2025 年 01 月 06 日

MEJQ 系列本體與傳感器設變

變更前	變更後
MEJQ-16		
MEJQ-20

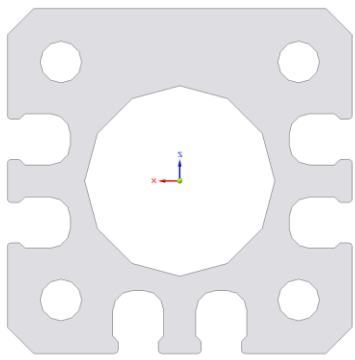
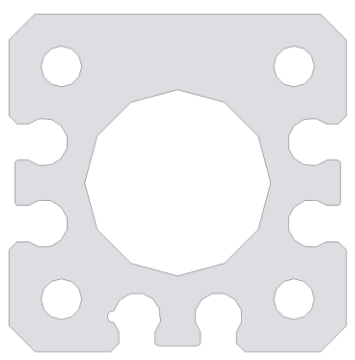
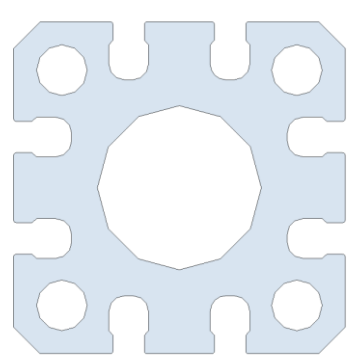
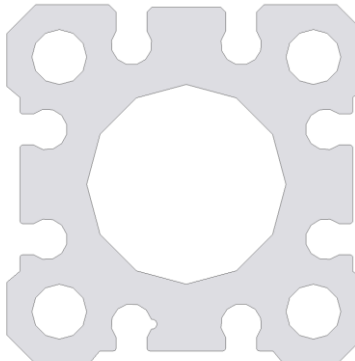
因應傳感器整合，變更傳感器溝槽，且搭配傳感器由RNE改為RQC。
